福島第一原子力発電所 増設雑固体廃棄物焼却設備の進捗状況

2021年9月30日

1. 増設雑固体廃棄物焼却設備設置の進捗状況について

(参考) 摺動部構造の比較① (設計)

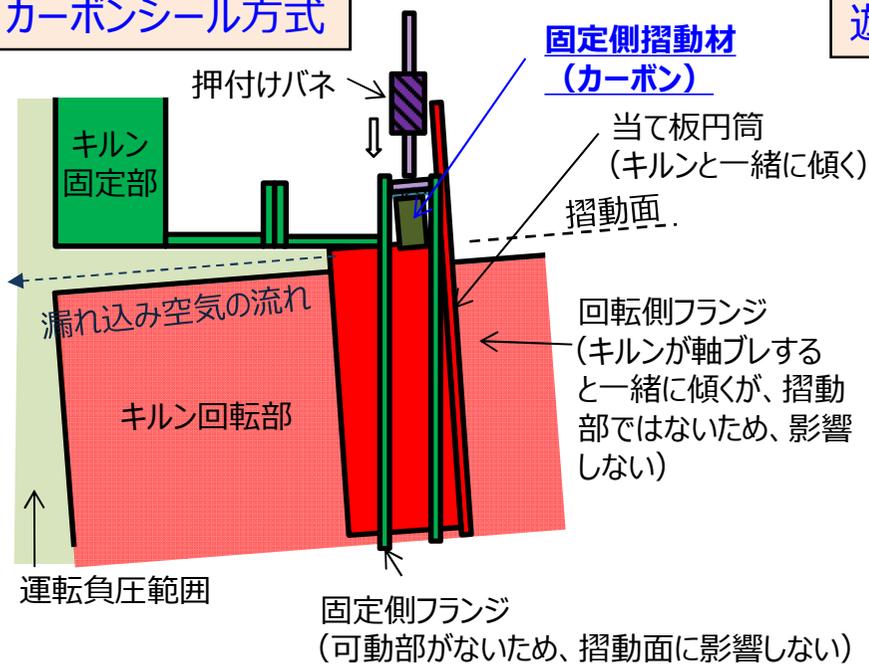
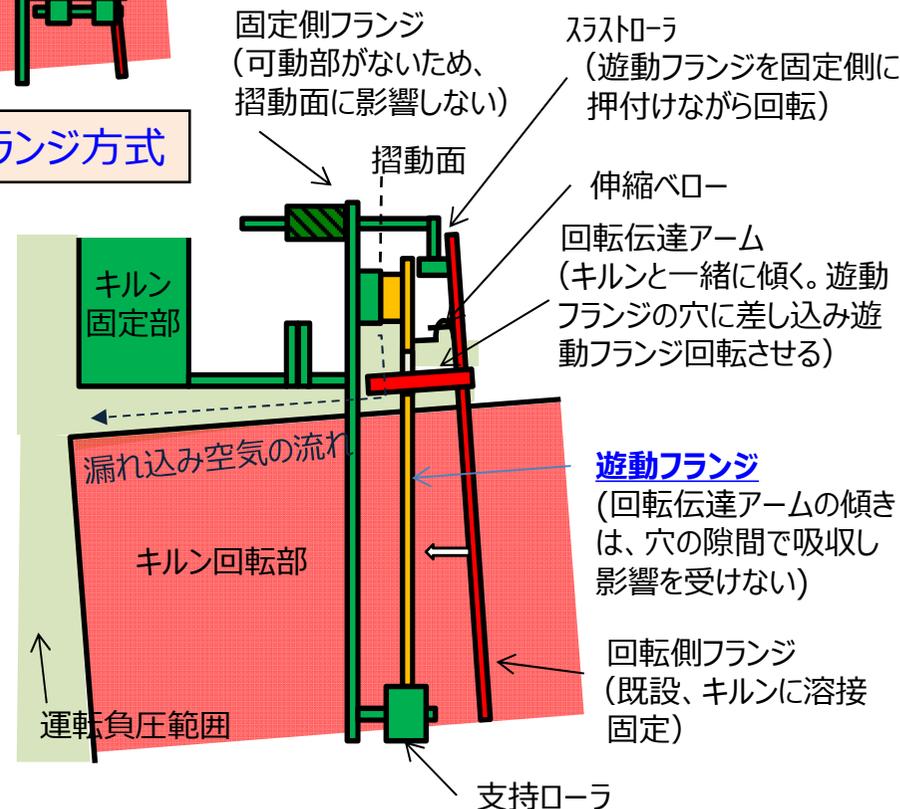
- 増設雑固体廃棄物焼却設備の系統試験（乾燥焚運転後の炉内点検）にて、ロータリーキルンシール部（入口側、出口側）の回転部摺動材に想定を上回る摩耗を確認
- 現場調査の結果、原因は、下記の2点と推定
 1. ロータリーキルンの軸ブレで摺動面が局部当たりとなり摺動材の摩耗を加速
 2. 固定側の摺動面合わせ部の段差により、回転側摺動面の摩耗を促進
- 上記対策として、ロータリーキルンシール部の構造について設計を変更（シート5、6参照）
 - ・カーボンシール方式
 - ・遊動フランジ方式【バックアッププラン】
- 詳細設計及び工場検証試験が完了
 - ・カーボンシール方式：良好な結果
 - ・遊動フランジ方式：工場での実機摩耗試験において摩耗過大となり試験中断
- カーボンシール方式を採用し、ロータリーキルンシール部の改造に着手
- 増設雑固体廃棄物焼却設備の竣工時期は、2022年3月の予定

固定側フランジ
(押付けバネにて回転側フランジに追従しようとするが、スライドブッシュの影響で傾き面に対応できず)

カーボンシール方式

遊動フランジ方式
